GRAVENSTEEN

GENT

Opmerkingen inzake de geplande verbouwingen aan het Gravensteen

op 12 maart 2021 namens S.O.S. Gravensteen door:

Overzichtsbeeld

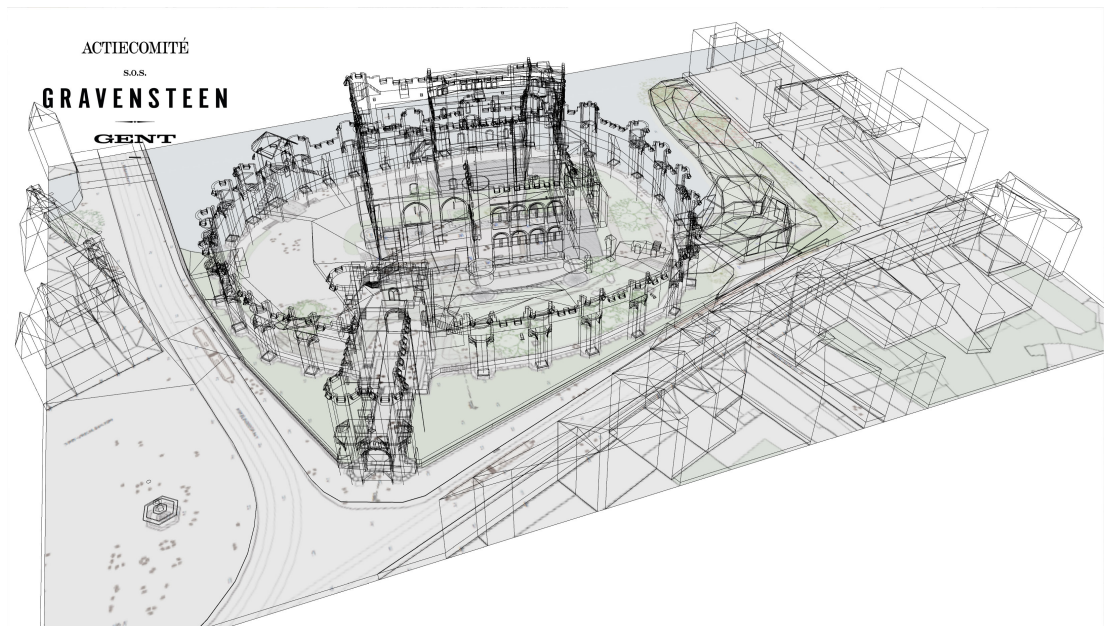
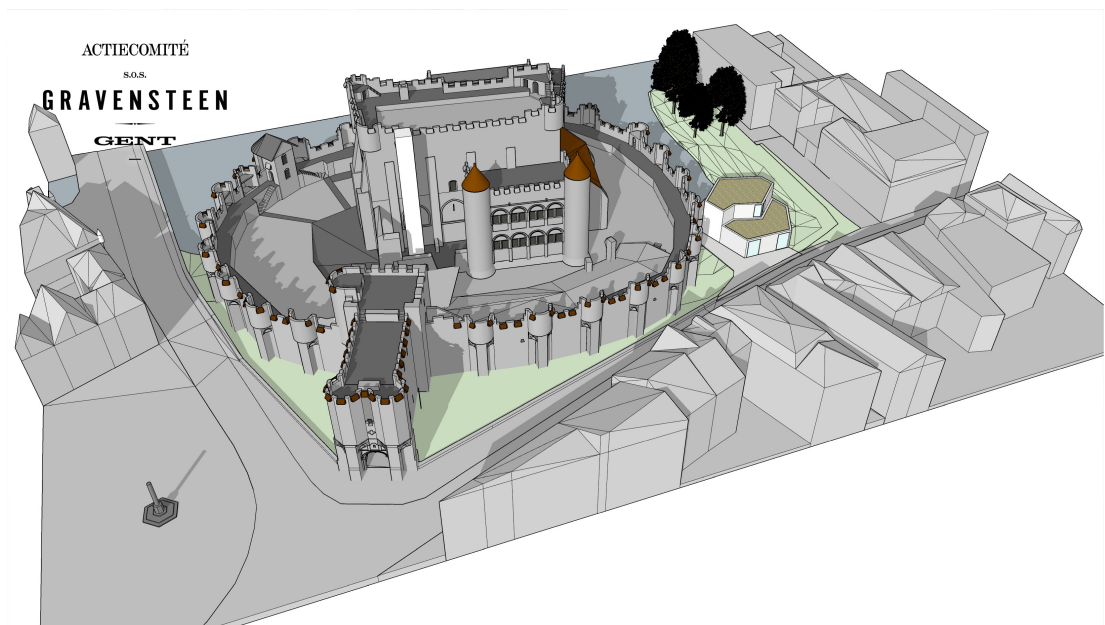
De meest in het oog springende geplande ingreep is de bouw van een paviljoen op de groenzone aan de noordelijke kant van de walmuur. Dit paviljoen, in het voorstel van de architecten voorgesteld met de niet mis te verstane woorden *"exit through the giftshop"*¹⁷ zou een enorm negatieve visuele impact hebben. Het meer dan acht meter hoge paviljoen zou dienstdoen als personeelsrefter, souvenirwinkel, berging en hoogspanningscabine. Daarnaast komt nog eens een lift en trap om de bezoekers die het Gravensteen verlaten weer op de begane grond te krijgen. Verderop (3.1) meer over het *gabarit* van het paviljoen in verhouding tot de omliggende huizen en het parkje.

De incrustatie van een paviljoen is fataal voor het eeuwenoude zicht op de noordelijke kant en voor de erfgoedbeleving.

Het argument dat het paviljoen slechts 13% van het park inneemt houdt geen steek. De echte voetafdruk van het paviljoen zou veel meer van de totale oppervlakte innemen. Zowat de helft van de open ruimte waar honderden mensen van genieten op zonnige dagen,⁴¹ wordt onbeschikbaar na de bouw van het paviljoen. Het gaat om de ruimte tussen de walmuur en het omliggende erkende erfgoed.

Zicht op de walmuur vanaf de hoek van het parkje

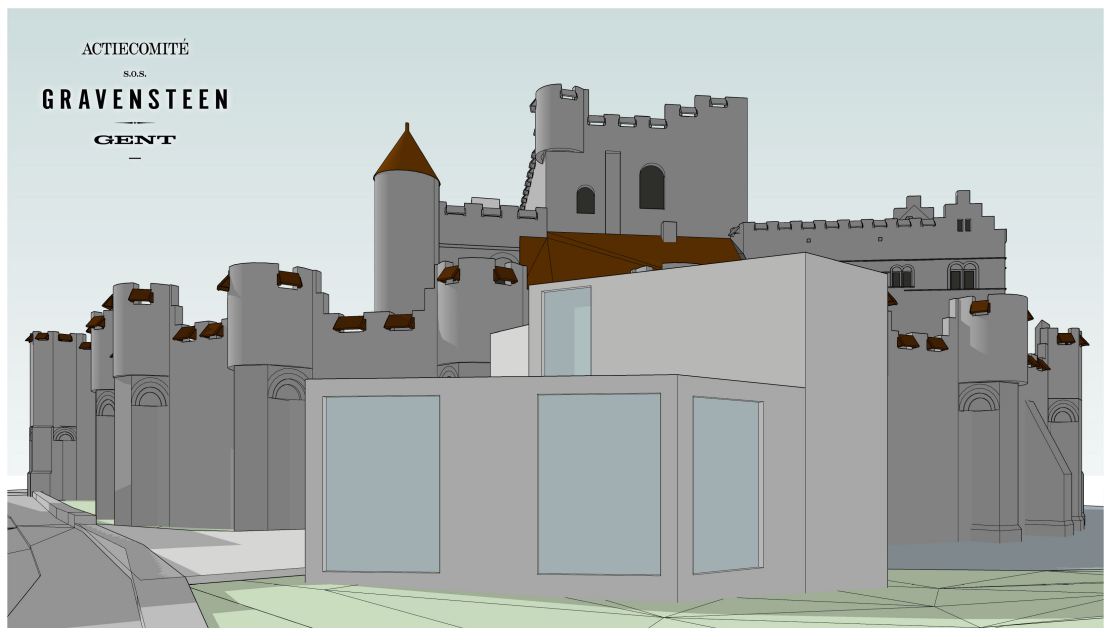
Een moderne constructie zou hier lijnrecht tegen ingaan. Zoals gezegd is dit zicht, met inbegrip van de omgeving, sinds de vorige eeuwwisseling nagenoeg onveranderd gebleven. Bovendien is de volledige omgeving een *“beschermde stadsgezicht”* waarin zelfs het particulier plaatsen van dubbele beglazing een heikel punt is. Het Gravensteen is een beschermd monument bij KB van 28 december 1936, en valt sinds 4 december 1999 ook nog eens binnen de bufferzone Belfort, Lakenhal en Mammelokker, die als UNESCO-werelderfgoed is erkend.

Vogelperspectief van het volledige parkje

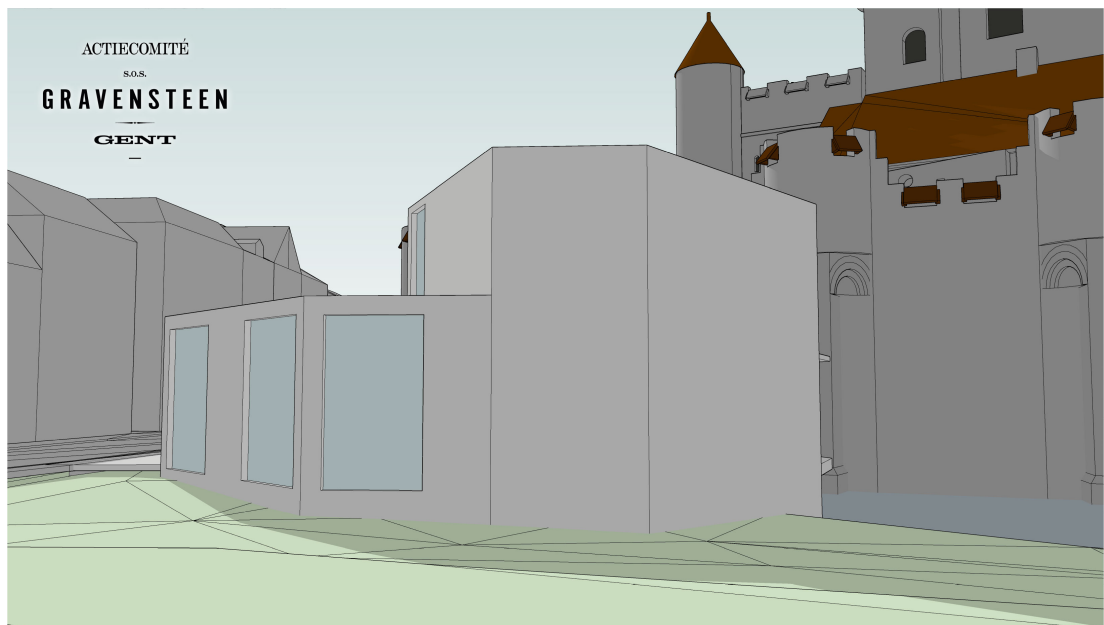
Dat het maar om 13% van het parkje zou gaan is 'imaginair' en misleidend.
